Centrale di "Eugenio Montale" di La Spezia

**Sostituzione dell'unità a carbone esistente con nuova unità
a gas presso la centrale termoelettrica di La Spezia
"Eugenio Montale"**

Integrazioni e chiarimenti

1.1. RICHIESTA INTEGRAZIONI RICEVUTE DA PARTE DELLA CTVIA - Nota MiTE prot.n.28556 del 18.03.2021, allegato nota CTVIA n.1202 del 09.03.2021Integrazioni richieste CTVIA

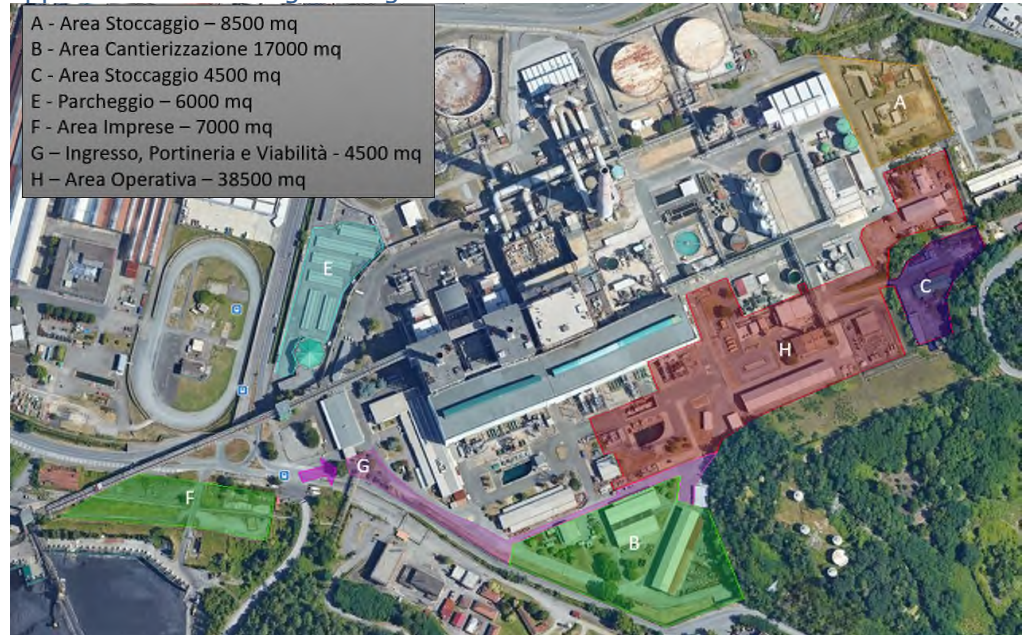
- 5. In relazione alle demolizioni di manufatti esistenti previste per l'intervento in progetto nella fase di cantiere, che sarà gestita nell'ambito urbano di riferimento, risulta necessario identificare in maniera definitiva tutte le aree che saranno effettivamente utilizzate in corso d'opera, per quelle e le altre attività, fra cui quella dell'ex carbonile ora bonificato (Val Fornola) allo stato indicata come eventuale, rivedendo ove necessario il quadro degli impatti e dei relativi interventi di mitigazione, che necessita di approfondimento, estendendo il piano di monitoraggio in corso d'opera a tutti i fattori ambientali potenzialmente soggetti ad impatti significativi negativi.*

Come richiesto dalla Commissione Tecnica VIA si è proceduto nel seguito a identificare in maniera definitiva tutte le aree di cantiere anche con il fine di una migliore organizzazione ed ottimizzazione del cantiere stesso come rappresentato nella figura seguente.

L'ingresso al cantiere è stato modificato e individuato in prossimità dell'accesso principale alla Centrale, sito in via Valdilocchi, sfruttando l'attuale varco adibito al transito dei mezzi eccezionali.

Nell'immediata prossimità del cancello d'ingresso, area indicata come G, sarà posizionata la portineria per il controllo degli accessi pedonali e veicolari. Le viabilità di Centrale e di cantiere saranno completamente indipendenti l'una dall'altra.

In prossimità del varco e precisamente nell'area F saranno allestiti a cura delle imprese appaltatrici/subappaltatrici gli spogliatoi e i servizi doccia per le maestranze oltre che un'area dedicata a parcheggio autovetture e una sala conferenze per la formazione del personale che dovrà accedere al cantiere. Sull'area saranno ubicati monoblocchi prefabbricati adatti allo scopo. Gli scarichi fognari saranno collettati attraverso idonee opere provvisorie alla rete di centrale e, per il tramite di questa, all'impianto comunale di trattamento acque reflue urbane.

Un'ulteriore area per il parcheggio vetture sarà quella indicata nell'area indicata come E che tutt'oggi è adibita a zona di sosta per personale di Centrale. L'area parcheggio non richiede alcuna opera al fine di renderla idonea allo scopo. Saranno realizzate le infrastrutture relative agli uffici di cantiere per Enel e per le imprese appaltatrici/subappaltatrici nell'area B. Sull'area saranno realizzate le opere provvisorie utili al posizionamento dei monoblocchi e l'allaccio degli stessi alla rete fognaria come sopra

L’area A sarà adibita allo stoccaggio dei materiali e al preassemblaggio degli stessi. Sull’area non sarà necessaria la realizzazione di alcuna opera provvisoria. Non sarà invece utilizzata l’area D, ex-carbonile ora bonificato (Val Fornola).

L’area C sarà adibita alla gestione delle risulite e alla deferrizzazione del calcestruzzo nella fase iniziale di demolizioni e predisposizione del cantiere e allo stoccaggio dei materiali durante la fase di costruzione.

Inoltre, per completezza è stata indicata l’area H sulla quale verrà realizzata la nuova isola produttiva e i relativi impianti ausiliari. L’area in questione definita come “Area Operativa” sarà oggetto di opere civili, elettriche e meccaniche per l’installazione del nuovo gruppo di produzione.

(Figura 14 Primo reticolo di calcolo. Dettaglio nell’area della presa (sommersa) e del diffusore di scarico della centrale nella configurazione portuale attuale, estratta dal rapporto CESI B9014374 del settembre 2019).

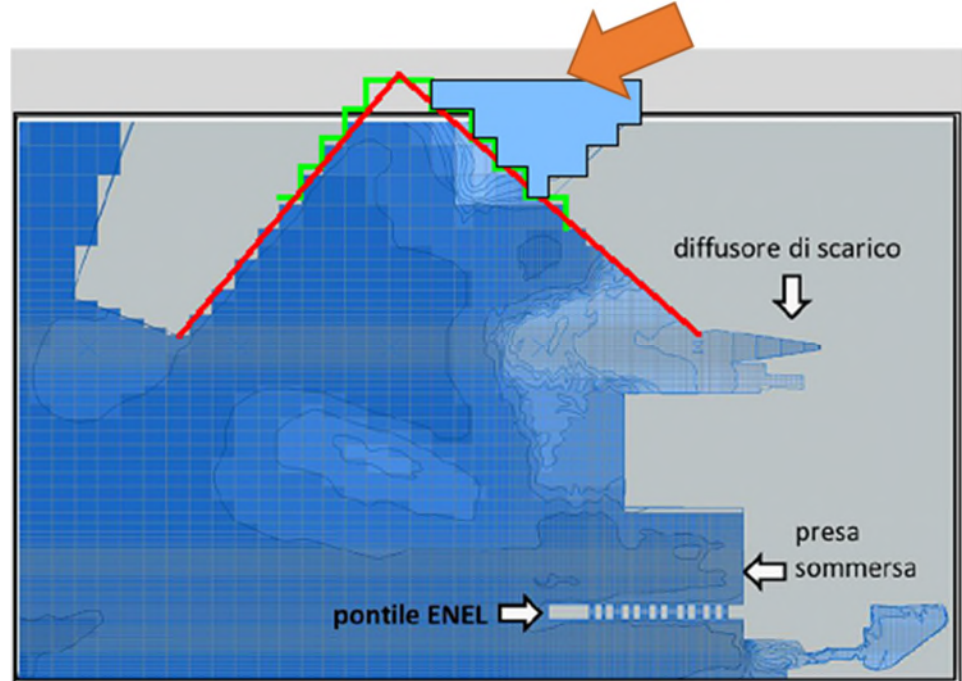
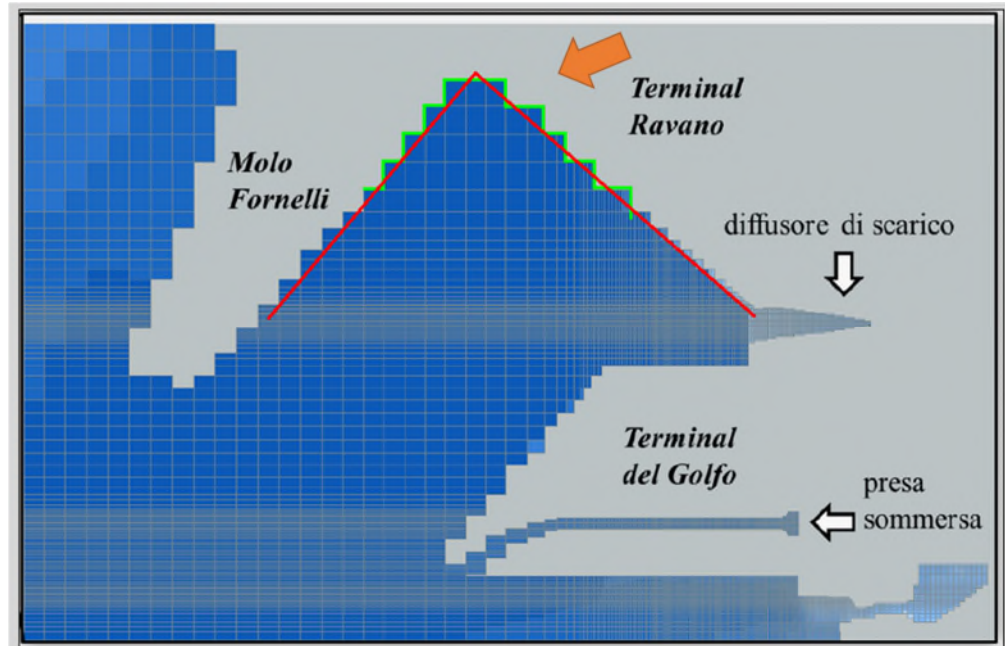
Risposta:

La figura originaria è stata modificata con l’inserimento di due linee rosse, che indicano il profilo futuro del terminal Ravano e del molo Fornelli, e di quelle verdi che mostrano come tali profili sono stati schematizzati nella configurazione futura.

In pratica, senza modificare la risoluzione del reticolo di calcolo, si è proceduto a trasformare in celle di “terra” quelle che prima erano di “acqua” (indicate in azzurro nell’immagine seguente).

Il risultato, cioè il reticolo di calcolo nella configurazione futura, è mostrato nella seguente immagine in cui sono riportate nuovamente le linee rosse e verdi, rispettivamente del profilo futuro del terminal Ravano e della schematizzazione corrispondente.

(Figura 16 Secondo reticolo di calcolo. Dettaglio nell’area della presa (sommersa) e del diffusore di scarico della centrale nella configurazione portuale futura, estratta dal rapporto CESI B9014374 del settembre 2019 e modificata come spiegato).

Caldaia Ausiliaria: posizione temporanea

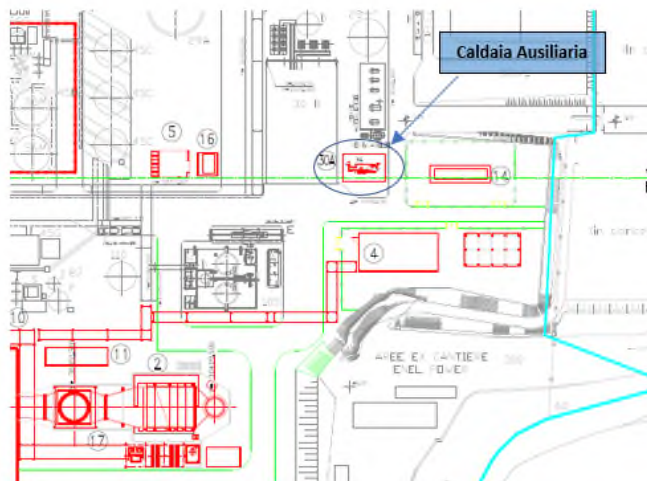
- Sulla base delle indicazioni di Terna, il MISE a fine 2020 in risposta ad istanza presentata da Enel non ha autorizzato la richiesta di messa fuori servizio dell'unità SP3. A fronte di tale diniego, non essendo stata fornita alcuna indicazione circa le condizioni di ulteriore funzionamento della medesima unità, il gestore al fine di assicurare la garanzia del sistema elettrico dovrà garantire che tecnicamente l'unità a carbone abbia la possibilità di rimanere in esercizio fino alla data di autorizzazione della definitiva messa fuori servizio.

- detta nuova caldaia ausiliaria avrà le seguenti principali caratteristiche: potenza 15 MWt, 20 t/h, CO \leq 100 mg/Nm³ e NOx \leq 50 mg/Nm³ - fumi secchi al 3% O₂

Nel seguito sono illustrate posizione temporanea e posizione definitiva. La durata dell’esercizio nella posizione temporanea sarà limitata strettamente al perdurare delle esigenze di Terna sopra rappresentante di disponibilità al servizio del gruppo a carbone SP3 durante la costruzione dell’unità a gas. Per maggiori dettagli si rimanda all’allegato La Spezia_Allegato_caldaia ausiliaria.

Posizione Caldaia Produzione Acqua Calda

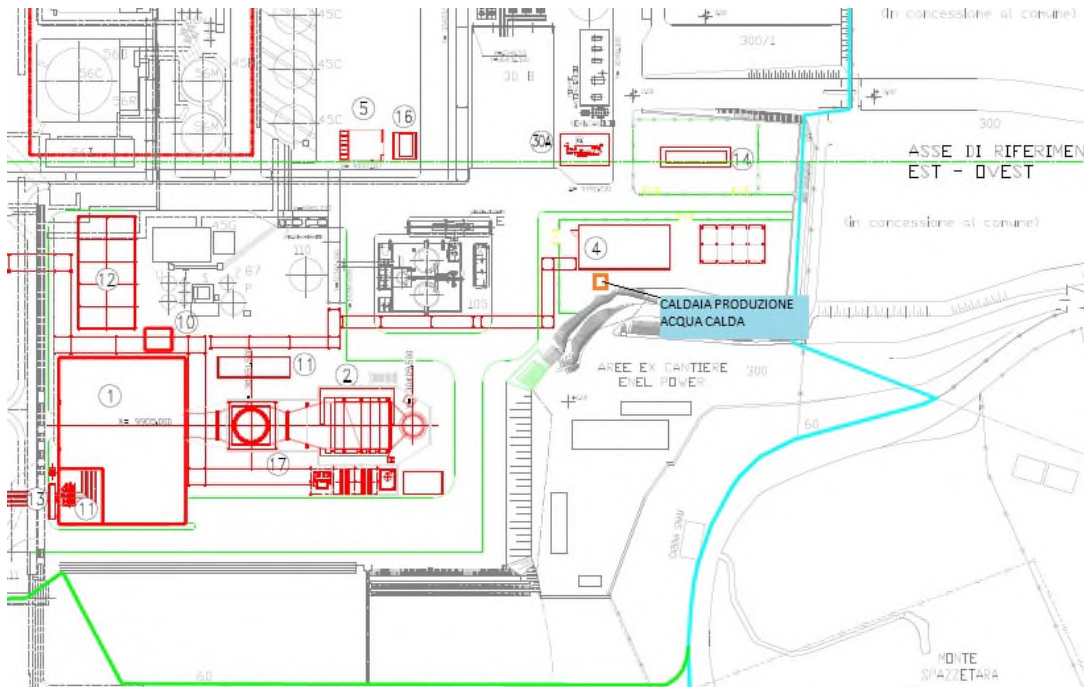
A seguito delle interlocuzioni con i possibili fornitori e al fine di migliorare il processo, potrebbe rendersi necessario l’eventuale riscaldamento del metano per compensare la caduta di temperatura conseguente la riduzione di pressione che ha luogo nelle valvole di regolazione della stazione gas; pertanto tale riscaldamento verrà effettuato tramite una caldaia alimentata a metano avente

una potenza termica inferiore ai 2MWt, con un camino altezza inferiore ai 3 metri ubicata in prossimità dalla stazione REMI.
